Parte Zaharrean Bizi AUZO ELKARTEA

Alegaciones al Proyecto de ZBE y al PMUS

Ilustración 75. Posibles cambios en líneas estructurales Norte-Sur, actuales 28 y 17-881 (propuesta no definitiva, sujeta a análisis). Fuente: RAZ.

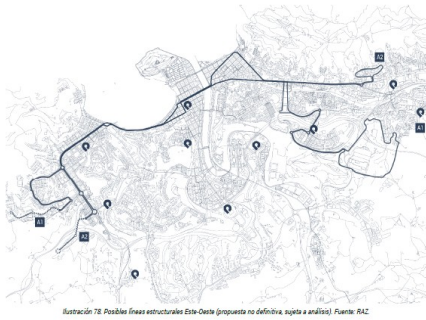
a) Unas líneas centrales en forma de cruz (de norte a sur y de este a oeste) que se cruzarían en la Avenida de la Libertad y no llegarían al Boulevard.

b) Revisar las líneas troncales transversales existentes (24, 27, 35, 41, 43, 45, etc.) porque, afirman, *“ninguna de estas líneas tiene, a día de hoy, la relevancia suficiente para entenderse como una línea estructural y, por lo general, no son competitivas respecto al vehículo privado”*.

c) Revisar las líneas complementarias radiales que salen del Boulevard. Dicen: "Habría que revisar las actuales líneas complementarias radiales (frecuencias, recorridos, posibles fusiones de líneas, etc.) para garantizar mediante las mismas la permeabilidad local que las líneas troncales no ofrecen"

d) revisar las líneas complementarias orbitales existentes (líneas que bordean el perímetro urbano de la ciudad).

Conocemos las líneas de autobuses actuales (su recorrido, frecuencias, horas de inicio y fin) pero desconocemos las líneas que se proponen. Según el PMUS, mejoraría el porcentaje de población que accedería al 40% de las oportunidades urbanas (vivienda, empleo, ocio, servicios públicos, etc.) en 30 minutos y ello se plasma en un plano donde se confrontan 2 escenarios. Si se habla de un escenario B y de una mejora en el acceso es porque están proyectadas otras líneas, con sus recorridos y frecuencias. Si no, ¿cómo han hecho ese cálculo, ese mapa? Así que ¿por qué no aparecen en el PMUS cuáles son?

Sin resolver esa incógnita (tiempo de desplazamiento, frecuencia, intercambios,...) es imposible valorar la propuesta. Ésta no puede plantearse ahora así y **pedimos su retirada del PMUS**.

Fig. 13. Detalle genérico de un mapa comparativo del indicador ICA para dos escenarios.

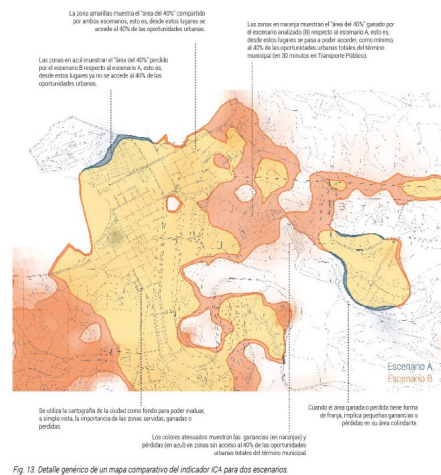
¿Por qué no presentan un plano donde se marquen los límites a los que desde el barrio accedemos hoy en día en 30 minutos con las líneas actuales y adonde llegaríamos con las de la propuesta? ¿Por qué no presentar un plano con el tiempo que se tarda para acceder a distintos

puntos con la red actual de Dbus desde el barrio y con el tiempo que se tardaría con ese, de momento, desconocido proyecto de líneas troncales y complementarias?
